9142

Resolución de la directora general de Armonización Urbanística y Evaluación Ambiental por la que se formula la declaración de impacto ambiental del Proyecto de parque fotovoltaico PFV Sencelles HIVE, ubicado en el pol. 13, parc. 13, término municipal de Sencelles (exp. 3A/2025)

Imagen 6. Trazado de las alternativas de la línea de evacuación.

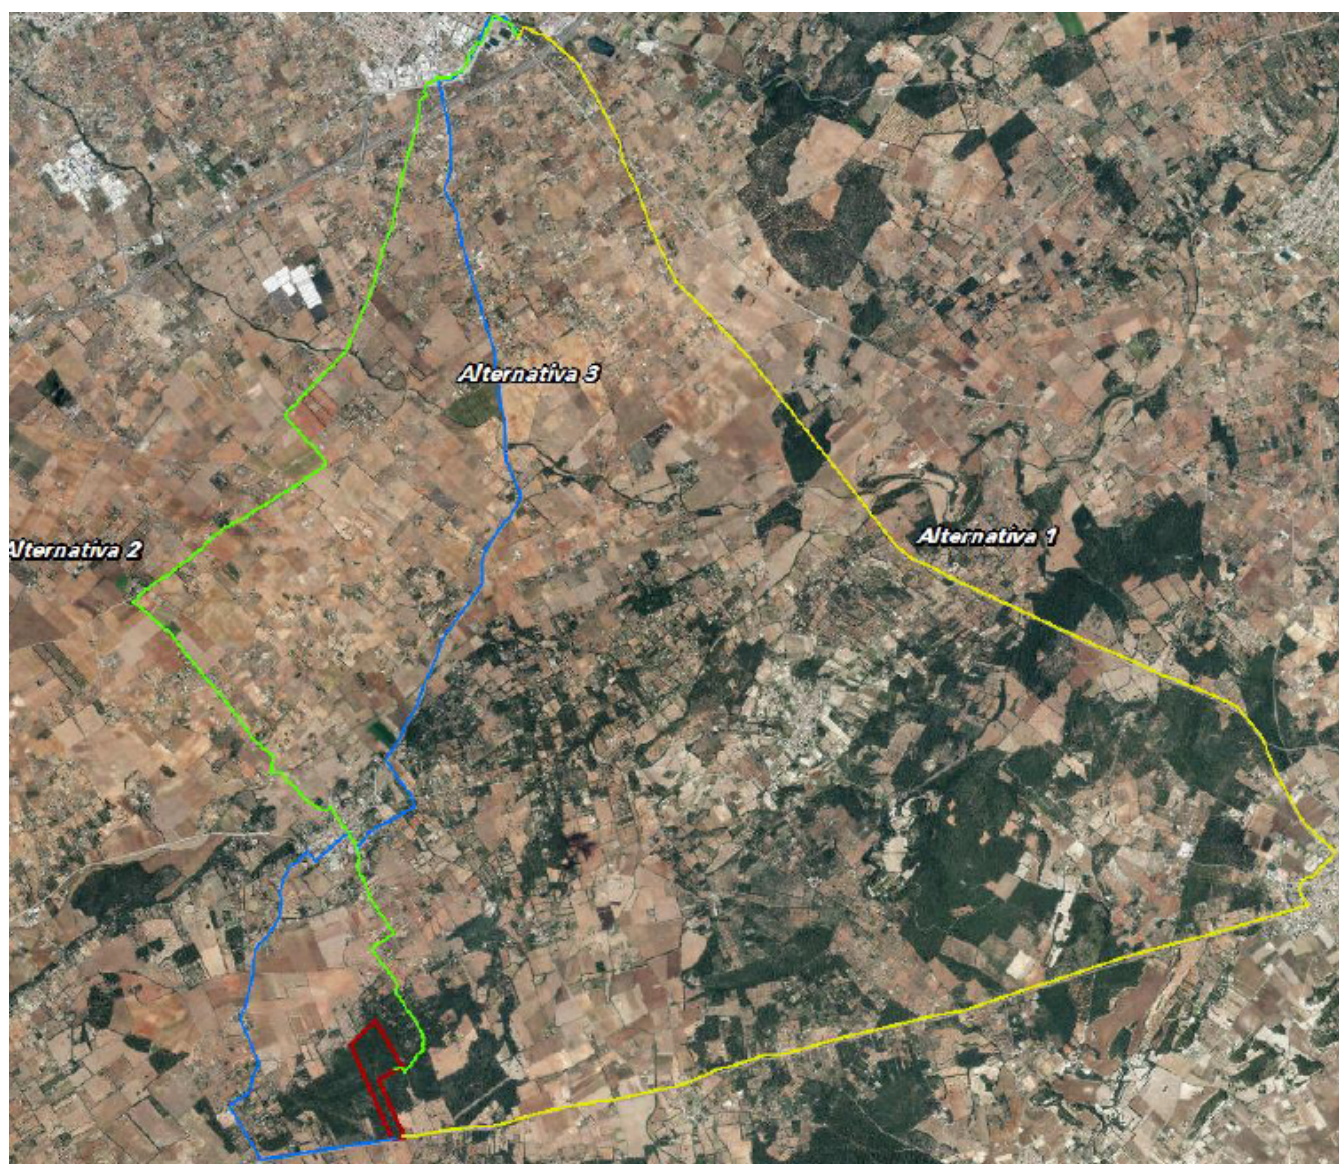
Aunque se han considerado factores fundamentales como es el caso de la longitud proyectada, éste resulta insuficiente, ya que en la ubicación de la planta se debe priorizar por localizaciones próximas a los puntos de conexión eléctrica, prevaleciendo la proximidad a infraestructuras existentes y considerando la existencia de elementos ambientales sensibles. Hay que tener en cuenta que, de las 3 alternativas valoradas, la seleccionada (alternativa 2) parece ser la única que discurre por una zona conformada por hábitats de interés comunitario, sin que ello haya sido objeto de análisis a la hora de asignar puntuaciones que justifiquen la selección.

Imagen 10. Distribución de los Hábitats de Interés Comunitario (HIC) en la parcela 13.

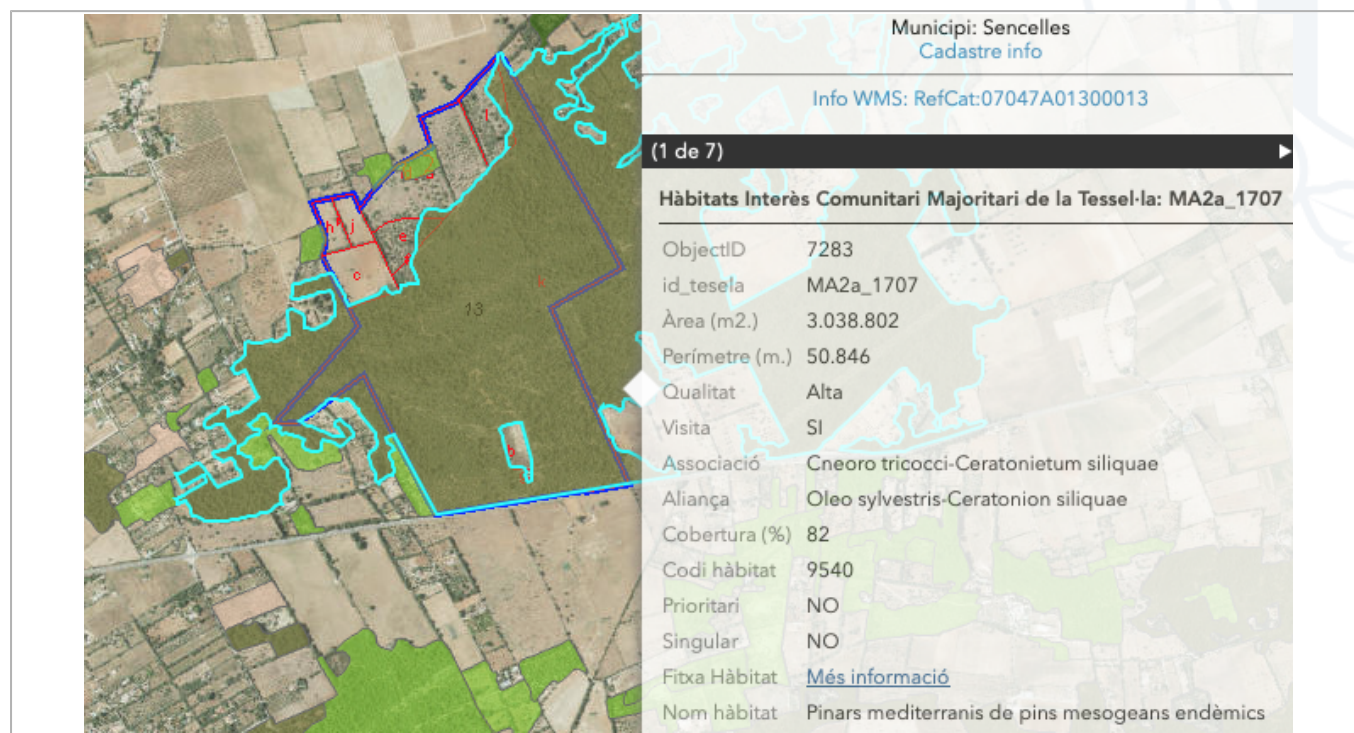
- d) No se analizan ni evalúan parámetros de claro interés ambiental como son los hábitats de interés comunitario ampliamente representados, en variedad y extensión, en la alternativa seleccionada y sin ninguna presencia en el resto de opciones. Otros parámetros a considerar deberían haber sido la calidad paisajística de la zona o la adaptación de la planta fotovoltaica a la morfología natural del emplazamiento. No obstante, cabe señalar que el diseño del proyecto únicamente se ha mostrado para la alternativa seleccionada y no para el resto de las propuestas.

Según lo expuesto en el apartado 5. Elementos significativos del entorno del proyecto, la totalidad de la superficie de ocupación del parque fotovoltaico y una parte del trazado de la línea de evacuación, se proyecta dentro de zonas de masas arboladas y arbustivas que, en conjunto, constituyen los siguientes hábitats de interés comunitario: Pinares mediterráneos de pinos mesogeanos endémicos (código 9540); Matorriones termomediterráneos y predesérticos (código 5330); Prados y páramos mediterráneos con gramíneas y anuales, basófilos (*Thero-Brachipodietea*) (código 6220*, hábitat prioritario); Pendientes rocosas calcícolas con vegetación casmofítica (código 8210, hábitat singular) y Encinares *Quercus ilex* y *Quercus rotundifolia* (código 9340).
